RELATÓRIO DE AUDITORIA
Nº 1/2022 - DATOS/COLES/SUBCI/CGDF

Unidade: Companhia Urbanizadora da Nova Capital e Secretaria de Estado de Saúde do Distrito Federal
Processo nº: 00480-00001076/2022-01
Assunto: Construção do Hospital Oncológico de Brasília
Ordem de Serviço: 36/2021-SUBCI/CGDF de 23/04/2021
96/2021-SUBCI/CGDF de 29/07/2021
Nº SAEWEB: 0000021937

A execução deste trabalho considerou o seguinte problema focal: *Os projetos que serviram de base à licitação das obras de construção do Hospital Oncológico de Brasília, são adequados e suficientes, segundo os normativos e as boas práticas aplicáveis?*

Figura 1.15 – Cômodos de radioterapia (Junta “B”).

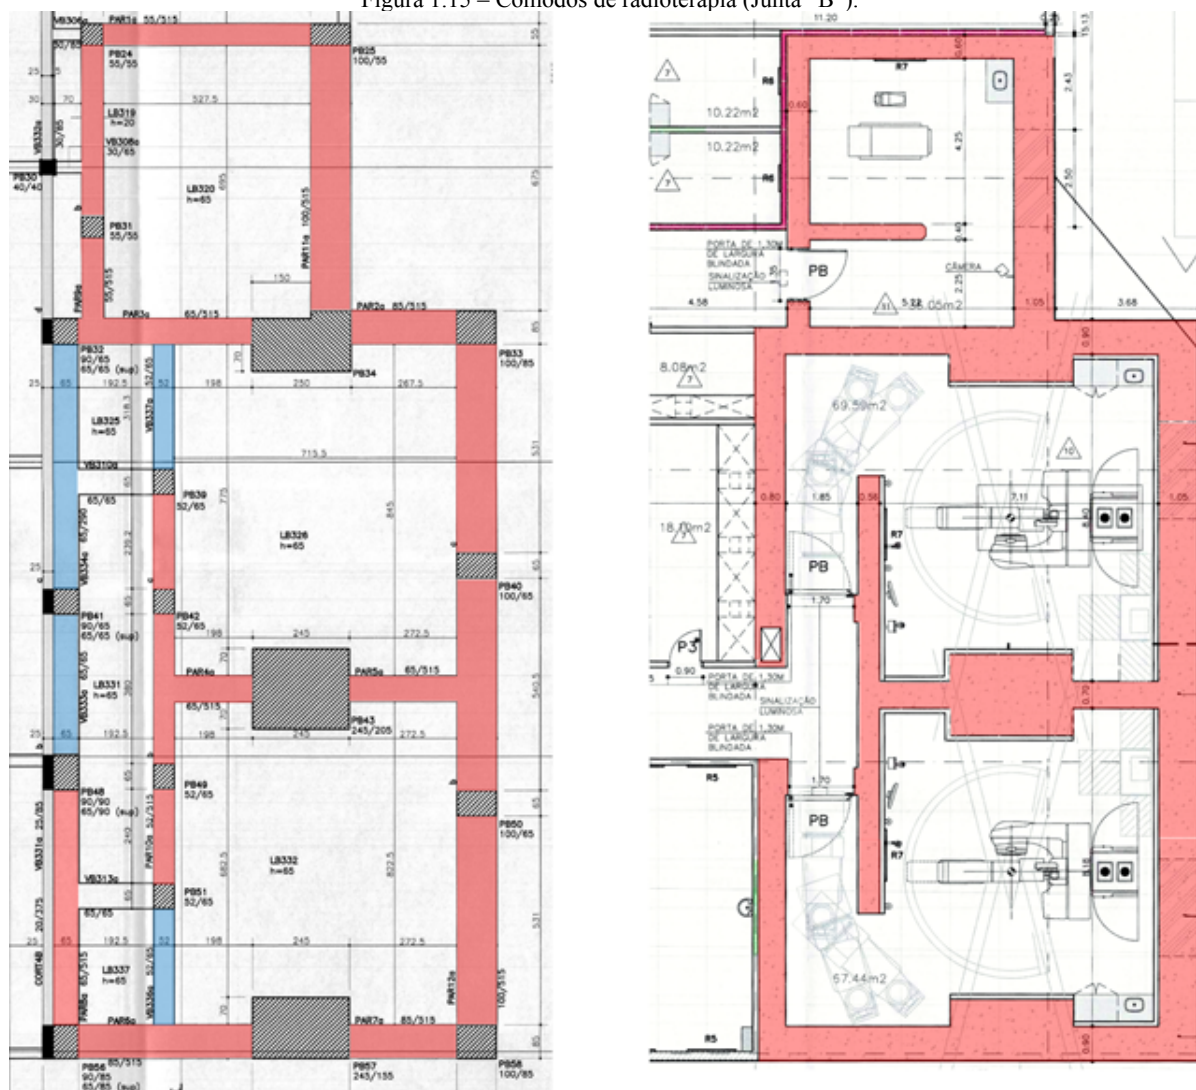
A título de exemplificação, ilustrar-se-á os cômodos destinados a abrigar os equipamentos de radioterapia, em que, segundo concebido arquitetonicamente, deverão ser blindados e possuir paredes de concreto, consoante se nota da comparação entre os projetos estrutural e de arquitetura:

Figura 1.16 – Vigas VCD202 e VCD205 (Junta “CD”).

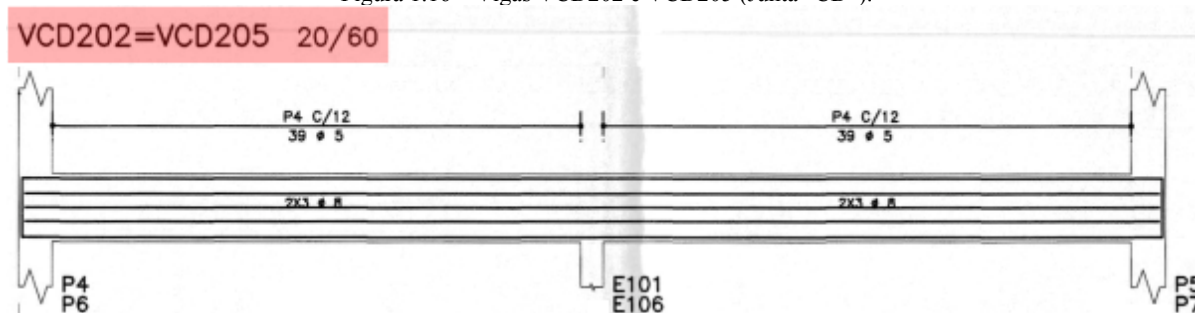
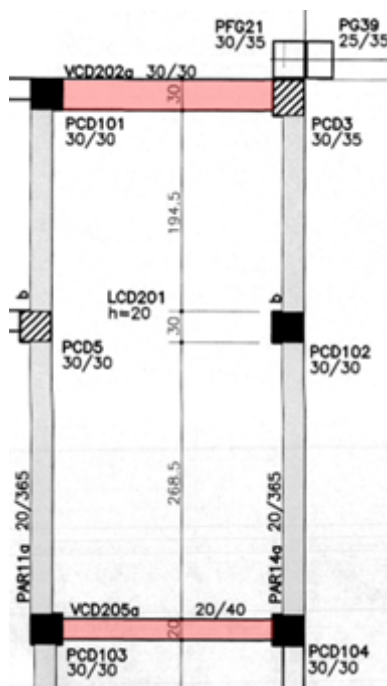
Para fins de ilustração, repare-se, no caso das vigas **VCD202** e **VCD205**, que o detalhamento das armaduras indica que ambas são vigas contínuas de dois tramos, com seção de 20/60 (Figura 1.16a). Diversamente, porém, a fôrma denota que, além de não serem vigas contínuas, haja vista possuírem apenas um tramo, as vigas **VCD202** e **VCD205** apresentam, respectivamente, as seções de 30/30 e 20/40 (Figura 1.16b), destoando, portanto, da prancha de armadura.

Figura 1.17 – Poligonal do lote do hospital.

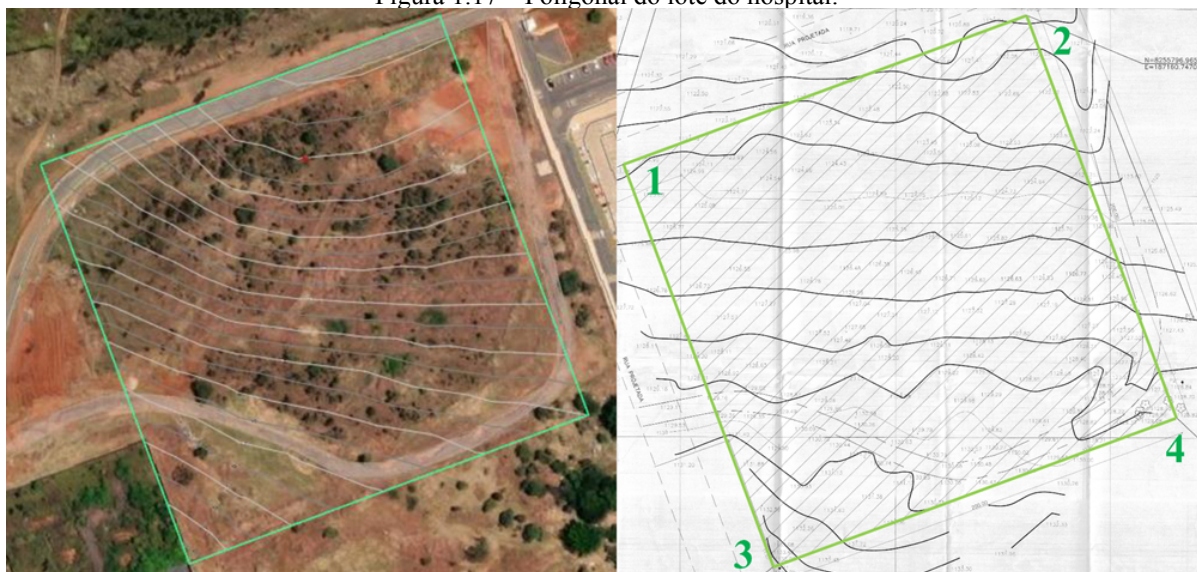
Além disso, repare-se da comparação das duas imagens da Figura 1.17 que, apesar de os “*limites da região de estudo*” serem coincidentes formando um “quadrado rotacionado à esquerda”, a “*Superfície topográfica*” apresentada pela KALI não é a mesma do “*LEVANTAMENTO PLANIALTIMÉTRICO*” (levantamento topográfico da área). Em outras palavras, a disposição das “linhas brancas”, denominadas de curvas de nível, da Figura 1.17a não é igual a das “linhas pretas espessas” da Figura 1.17b.

Figura 1.20 – Locação dos furos de sondagem SPT na planta de levantamento planialtimétrico.

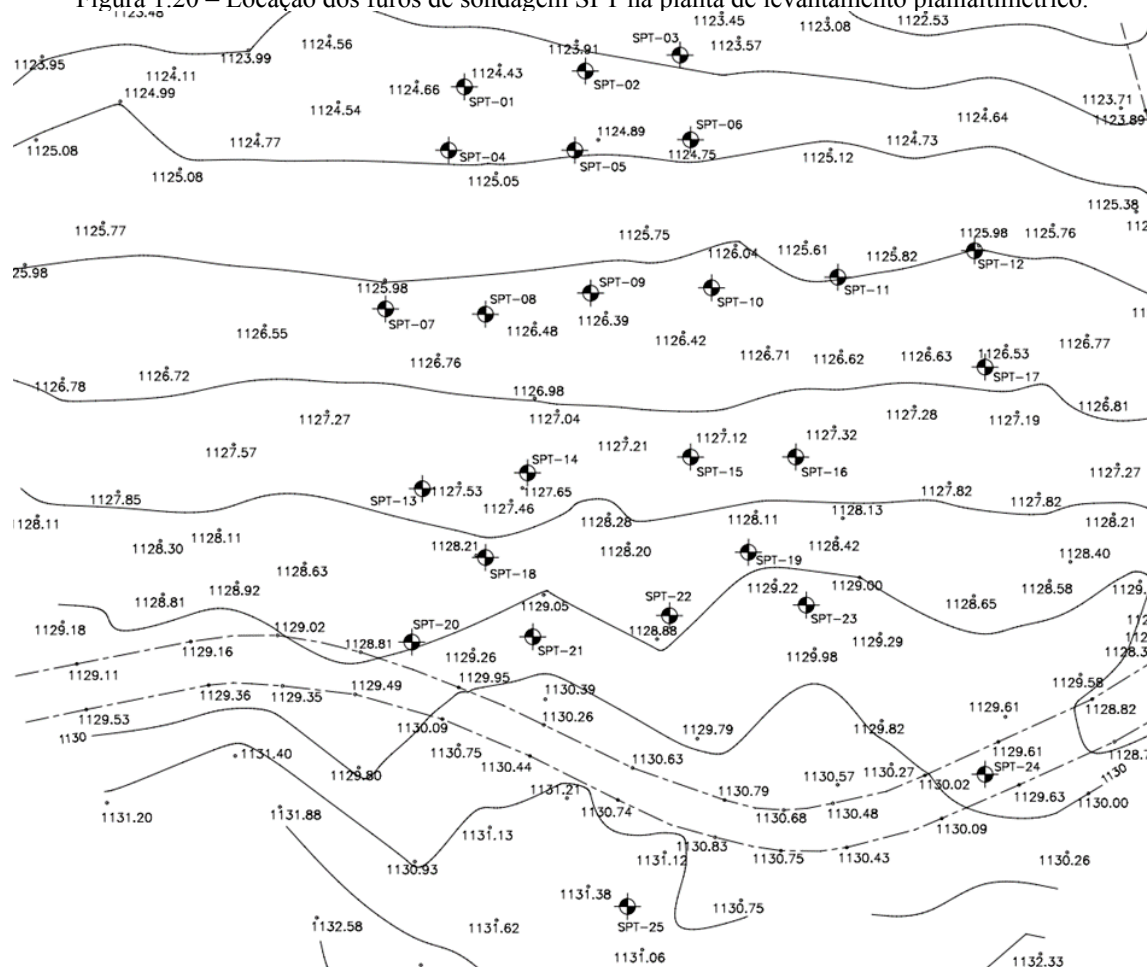
Ou seja, a partir dos dados da Tabela 1.4, nota-se uma **diferença de, no mínimo, 3 metros** entre a cota topográfica obtida pelo levantamento planialtimétrico e a cota de topo do furo SPT indicada no relatório da COSTA BRAVA, evidenciando-se, assim, a divergência trazida à tona pela KALI.

Figura 1.24 – Locação real dos furos de sondagem SPT.

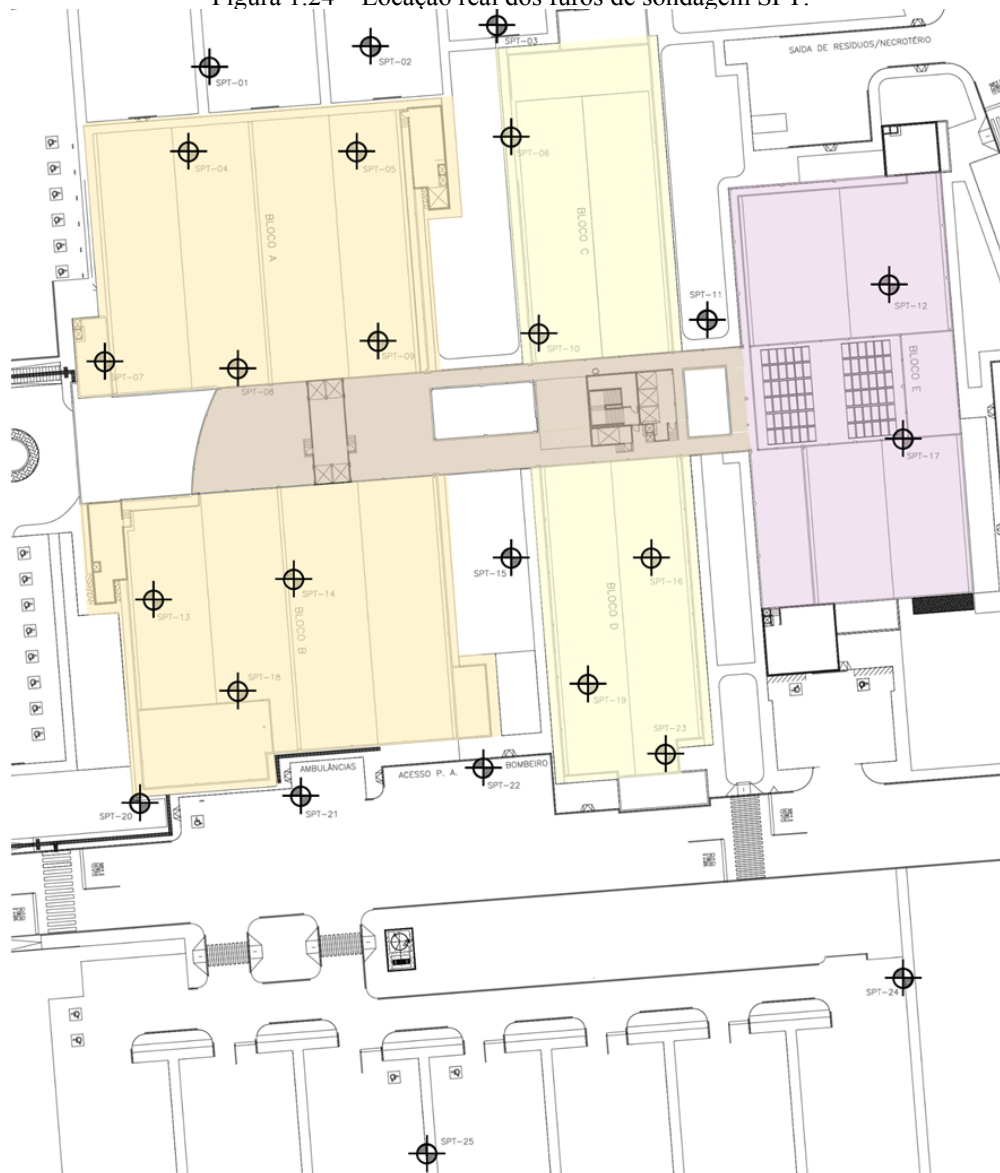
No entanto, apesar de os furos de sondagem SPT estarem geometricamente dispostos dentro das projeções da edificação no “*croqui*” da Figura 1.23, observa-se, por outro lado, que esses mesmos furos, ao serem inseridos com as coordenadas geográficas fornecidas pela COSTA BRAVA no arquivo de extensão “.dwg” (“*LOCAÇÃO_DE_FURO_HOSPITAL_ONCOLOGICO-ST.dwg*”), referente à prancha “*LOCAÇÃO DE FURO DE SONDAGEM À TRADO*”, de 1/2016 (SEI nº 34750794), denotam que, na verdade, os furos foram realizados em locais diferentes. Ou seja, além de os furos não estarem completamente alinhados e não estarem geometricamente dispostos dentro das projeções da edificação, como indicado no “*croqui*”, ainda foram rotacionados em 90 graus no sentido anti-horário:
